Société Anonyme
ANDRE CITROEN

NOTE TECHNIQUE

N° 39 - D

ENSEMBLE PIVOT - TRANSMISSION

Modification de la clé 1920 T

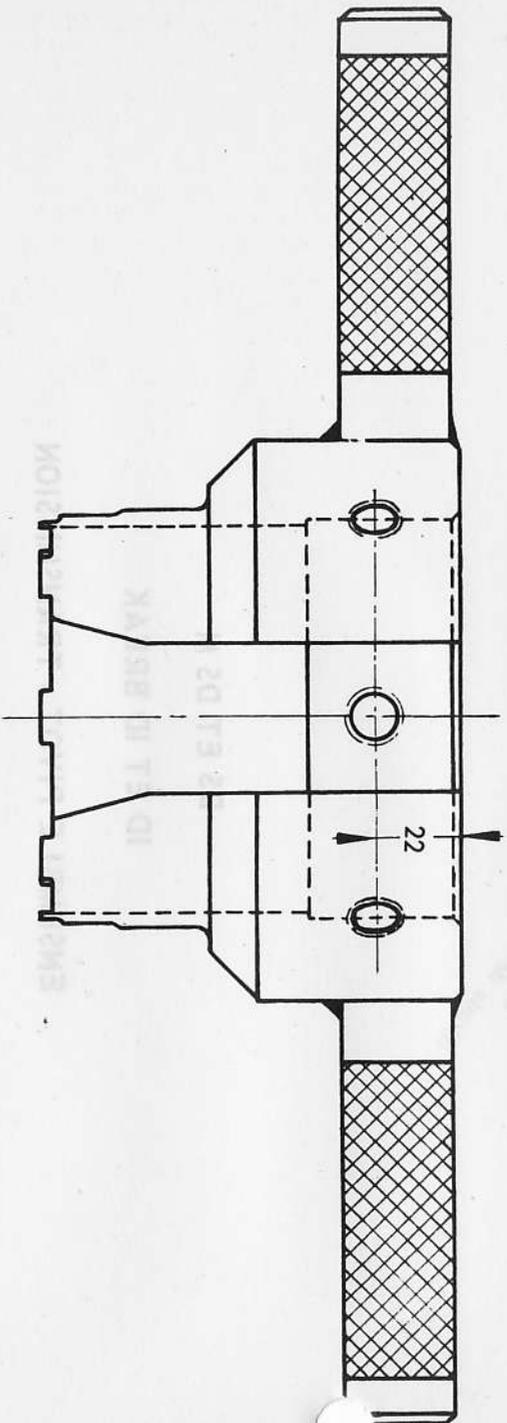
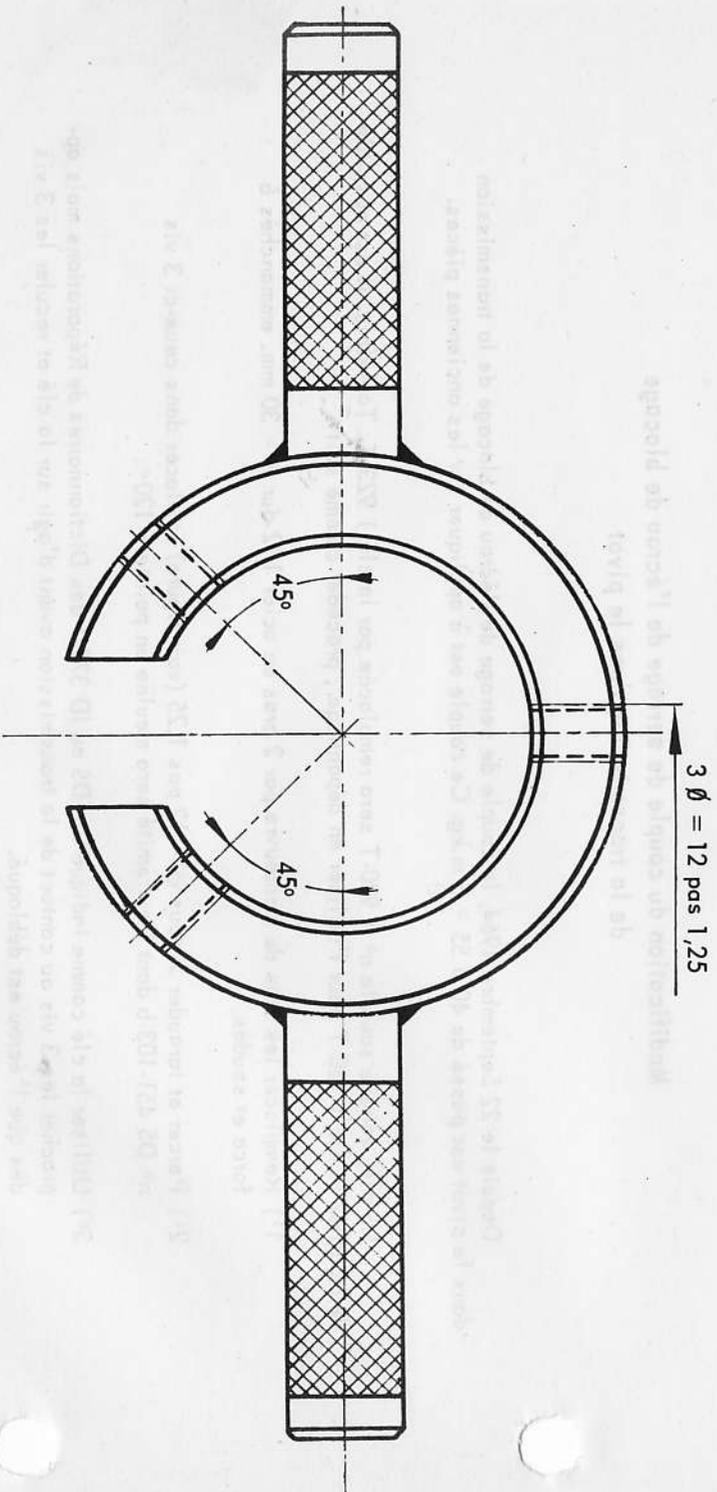
Depuis le 22 Septembre 1964, le couple de serrage de l'écrou de blocage de la transmission dans le pivot est passé de 40 à $55 + \frac{5}{0}$ m.kg. Ce couple est à appliquer sur les anciennes pièces.

La clé, vendue sous le n° 1 920-T sera remplacée par la clé 1 923-T. Toutefois, il est possible de modifier la clé 1 920-T pour l'utiliser en dépannage ; procéder comme suit :

- 1°) Remplacer les bras de manœuvre par 2 bras en acier 1/2 dur $\phi = 30$ mm. emmanchés à force et soudés.
- 2°) Percer et tarauder 3 trous $\phi = 12$ pas 1,25 (voir figure) et placer dans ceux-ci 3 vis n° DS 451-103 b dont l'extrémité sera meulée en pointe à 120°.
- 3°) Utiliser la clé comme indiqué Op. DS ou ID 372-1 des Dictionnaires de Réparations mais approcher les 3 vis au contact de la transmission avant d'agir sur la clé et reculer les 3 vis dès que l'écrou est débloqué.
